大間原子力発電所 基準津波策定のうち

三陸沖から根室沖のプレート間地震に伴う津波等について (コメント回答)

2021年2月19日
電源開発株式会社

基準波源モデル①②と基準波源モデル⑥の比較

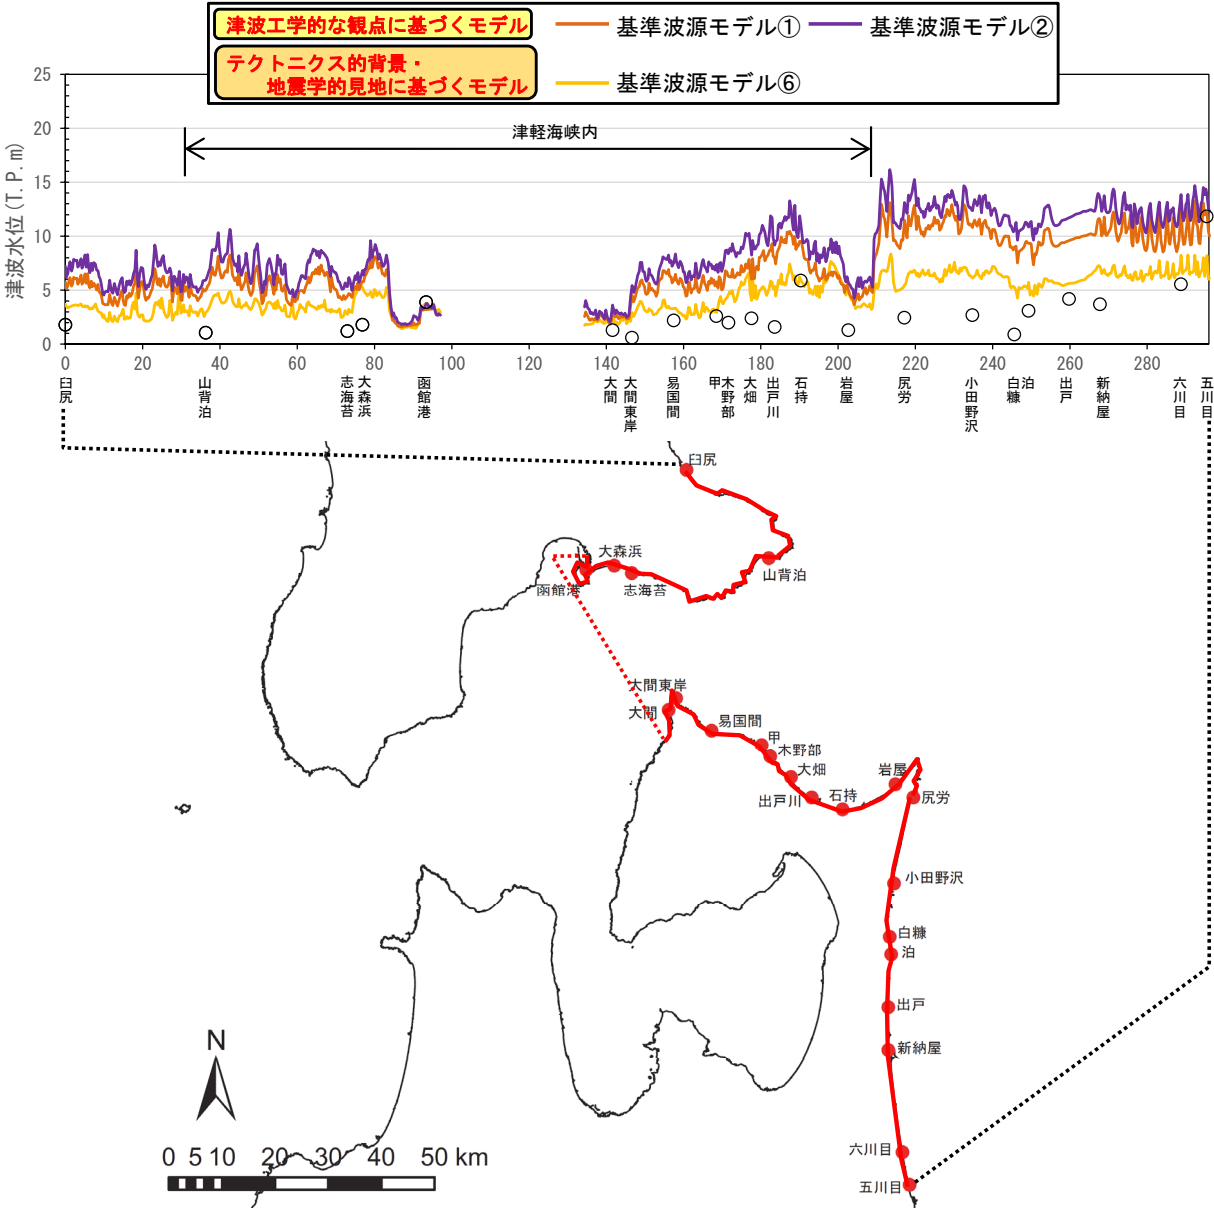
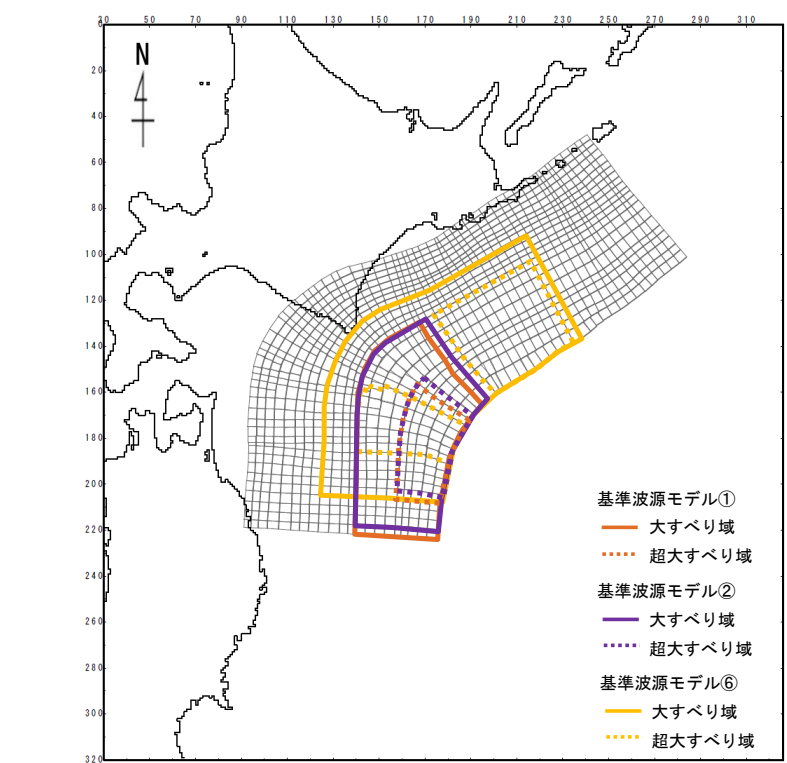
コメントNo.S5-32

- 津軽海峡開口部付近の沿岸における基準波源モデル①②⑥の計算津波高※(概略パラメータスタディ上昇側最大ケース)の比較を行った。
- 津軽海峡開口部付近においては、基準波源モデル①②が、広域の津波痕跡高の再現性を考慮し設定した基準波源モデル⑥を上回っている。なお、津軽海峡内等の周期特性を考慮して設定した基準波源モデル①②は基準波源モデル⑥に比べて津軽海峡内において保守的なモデルであると位置づけられる。

- 津軽海峡開口部付近において、基準波源モデル①②⑥の水位を比較した結果を以下に示す。
 - ✓ 基準波源モデル①②による津波水位は、基準波源モデル⑥（広域で3.11地震による津波水位を再現したモデル）による津波水位を上回っている。なお、津軽海峡内等の周期特性を考慮して設定した基準波源モデル①②は基準波源モデル⑥に比べて津軽海峡内において保守的なモデルであると位置づけられる。
- まとめ
 - ✓ 基準波源モデル①②は、取水口スクリーン室前面で特徴的な水位の増幅が認められる周期7分～10分の周期特性を有する津波であり、また、これらの津波水位は基準波源モデル⑥（広域で3.11地震による津波水位を再現したモデル）による津波水位を上回っており保守的なモデルと位置づけられるため、基準波源モデル①②の設定は妥当である。
